Marktgemeinde Riedau
4752 Riedau 32/33

Grieskirchen, 18. 08. 2021

**Flächenwidmungsplanänderung Nr. 6.6 - "Pirnleithner/Raab"
Örtliches Entwicklungskonzept Nr. 2 – Änderung Nr. 2.3
Ergänzende ortsplanerische Stellungnahme**

Abb. 1: Widmungsänderung 6.6 mit neuer Abgrenzung SP 10 überlagert durch Hangwasserhinweiskarte

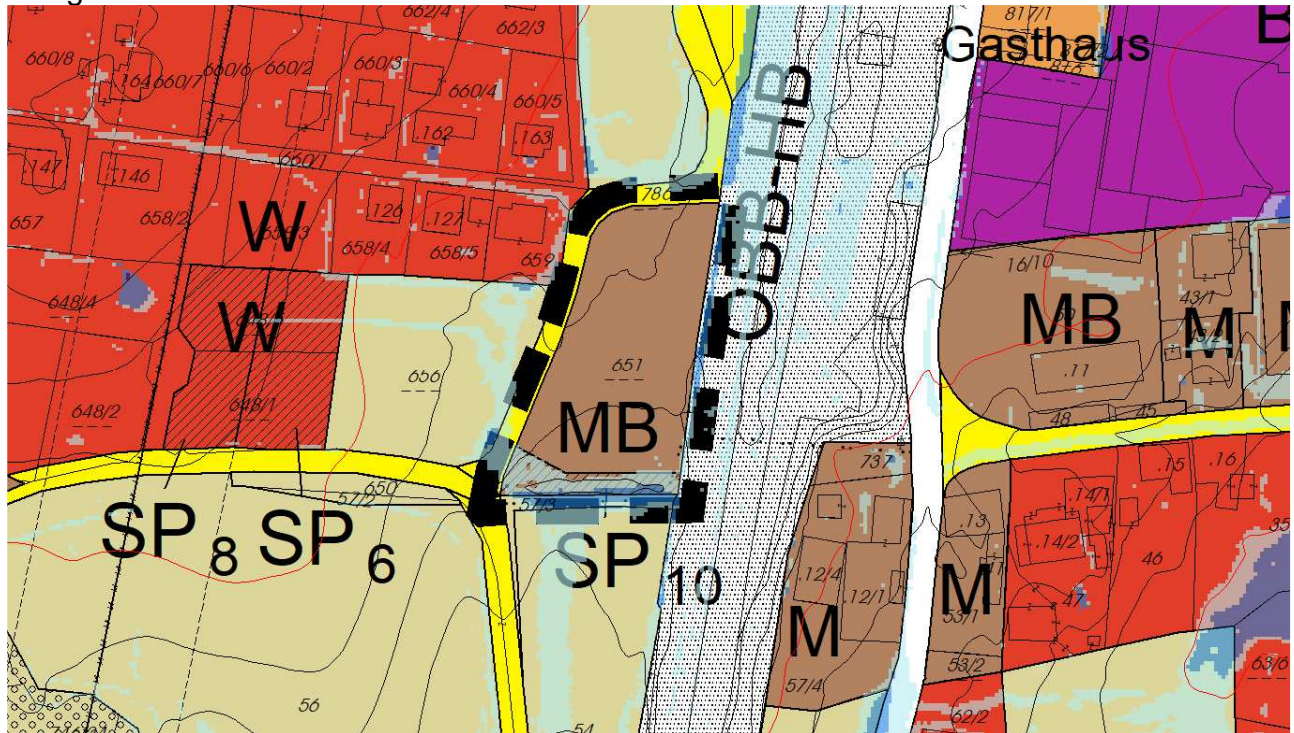
Die Abteilung Raumordnung hat der Marktgemeinde Riedau im Rahmen des Verfahrens zur gegenständlichen Widmungsänderung mitgeteilt, dass die vorliegende Planung vorerst nicht positiv beurteilt werden kann (Schreiben vom 17.8.2021: RO-2021-306488/8-Mit).

Gefordert wurde darin ein Oberflächenentwässerungskonzept, welches sich mit dem Hangwasser aus den oberhalb liegenden Flächen sowie mit der Ableitung der Oberflächenwässer aus dem Planungsgebiet samt Berücksichtigung zukünftig befestigter Flächen auseinandersetzt.

Diesen Daten folgend wurde nunmehr die Schutzzone SP 10 von ursprünglich 4m auf 6m verbreitert und im Westen trichterförmig aufgeweitet, sodass insgesamt eine Fläche von etwa 365m² durch die Schutzzone erfasst wird (etwa um 150m² mehr als bisher – siehe Abb.1).

Das Oberflächenwasser aus dem neuen Bauplatz kann nach Angaben der Gemeinde über den entlang der Bahntrasse verlaufenden Mischkanal (DN 400) abgeleitet werden. In Abstimmung auf die tatsächlich bebaute Fläche soll ein ausreichend dimensioniertes Retentionsbecken am Bauplatz zur Drosselung des Oberflächenwasserabflusses

vorgeschaltet werden. Die Dimensionierung ist an die geplante bebaute und befestigte Fläche auszurichten
